Autorité environnementale

**Avis délibéré de l’Autorité environnementale
sur la révision du plan local d’urbanisme
intercommunal de la communauté urbaine
d’Alençon (61, 72)**

n°Ae : 2022 - 105

Figure 3 : Carte de la densité bocagère nette (dossier)

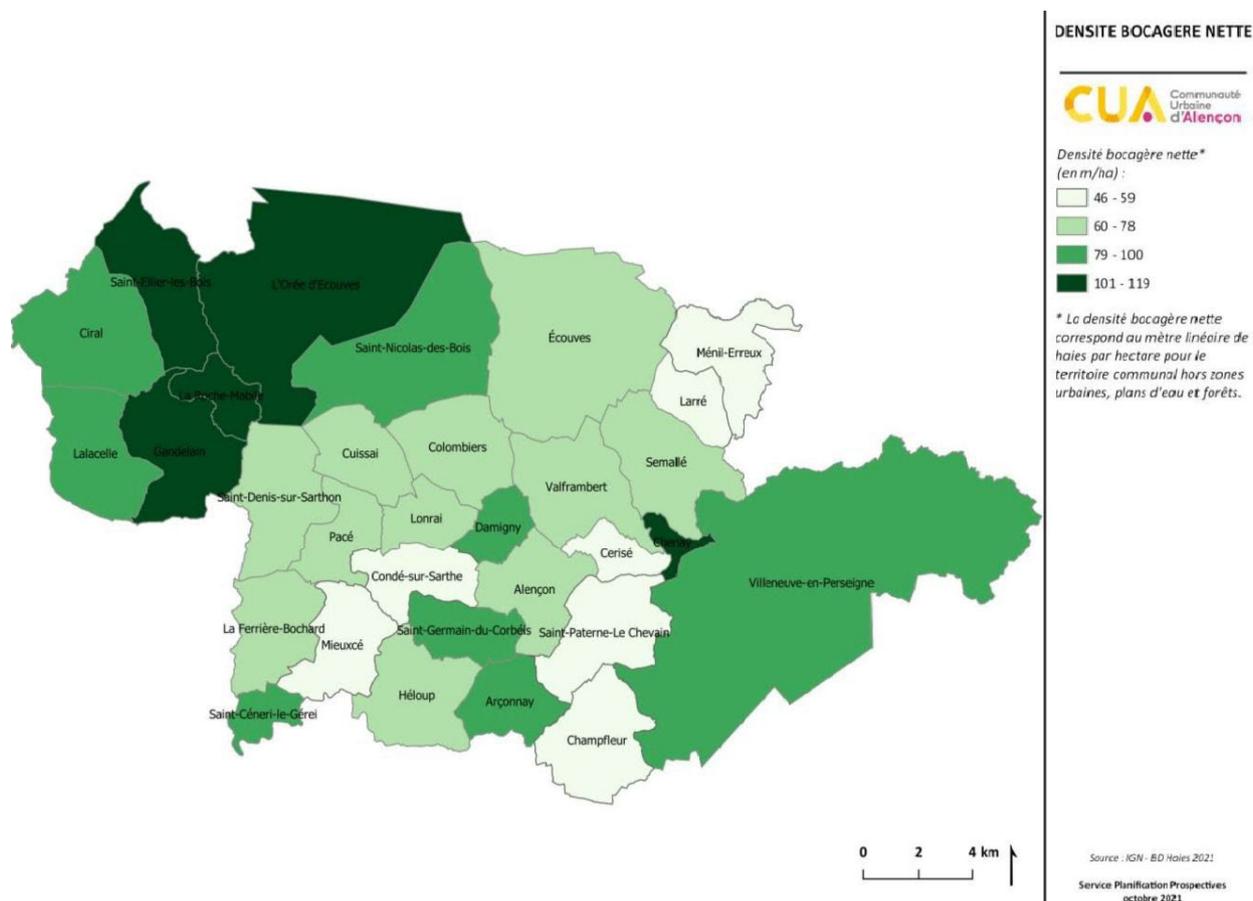
l'après-guerre jusqu'à maintenant, analyse qui reste qualitative : le dossier ne fournit pas de chiffres sur l'évolution du bocage.

Les chiffres fournis par le PNR N-M permettent de constater que la commune de Villeneuve-en-Perseigne semble la moins concernée par cette dégradation : 775 km de haies en 1950 contre 698 km en 2010, ce qui ne représente qu'une réduction de 10 %. Pour bien d'autres communes de la CUA adhérentes au PNR, la réduction apparaît bien plus forte, souvent de l'ordre de 50 à 60 % (exemple : - 66 % pour la commune de St Denis-sur-Sarthon sur la même période).

Le PNR met en œuvre dans le cadre des actions de sa charte un programme annuel d'aide (à 80 %) à la plantation de haies bocagères (le dossier ne fournit pas de chiffres à l'échelle des communes de la CUA adhérentes).

Figure 4 : Sites Natura 2000 (dossier)

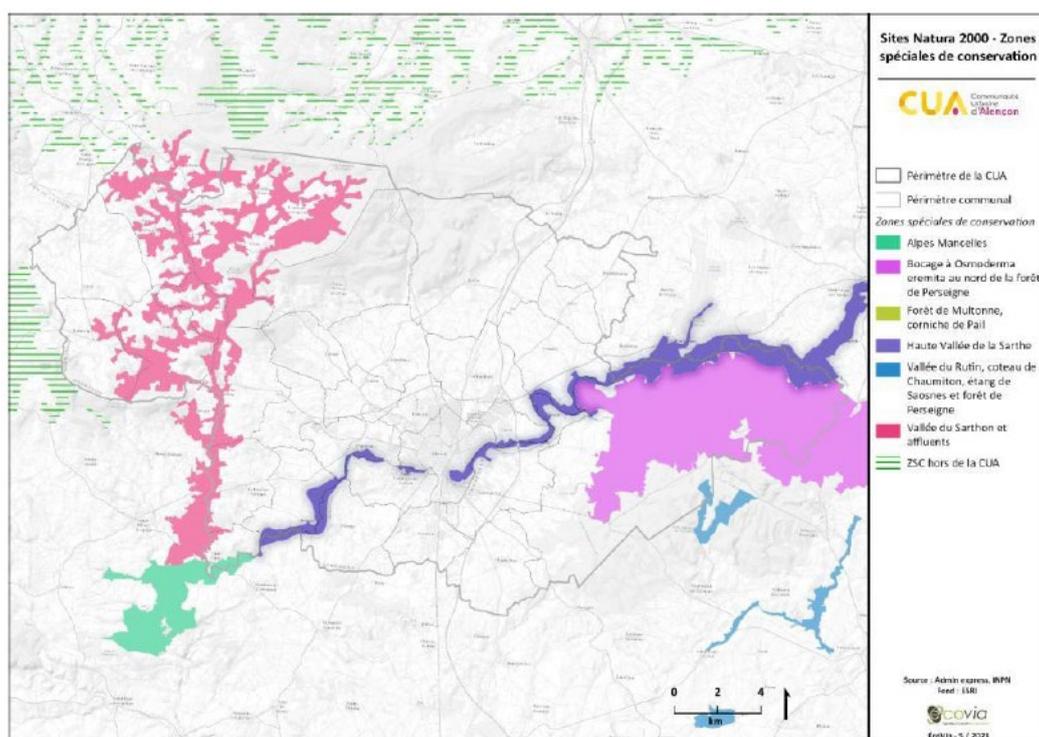
L'Ae note que la totalité du site N2000 « Bocage à *Osmoderma eremita* », situé au nord de la forêt de Perseigne, est désigné en A, ce qui n'assure pas le même type de protection à cette zone, notamment à l'égard de la protection des haies. De plus, quelques Stecal (7) sont également positionnés en sites Natura 2000. On retrouve ainsi en site Natura 2000, le Stecal de Lalacelle dont l'avis précédent des MRAe avait déjà demandé la réduction et pour lequel l'évaluation environnementale confirme la nécessité d'une prise de décision au regard des risques pour les espèces, ainsi que le Stecal Héloup également identifié par l'avis précédent des MRAe.

L'Ae recommande la réduction des secteurs de taille et de capacité d'accueil limitées en site Natura 2000, particulièrement ceux de Lalacelle et Héloup, et la transformation en zone Np de l'ensemble des sites Natura 2000 afin de garantir la préservation des éléments de patrimoine naturels tels que les bocages et les zones humides.
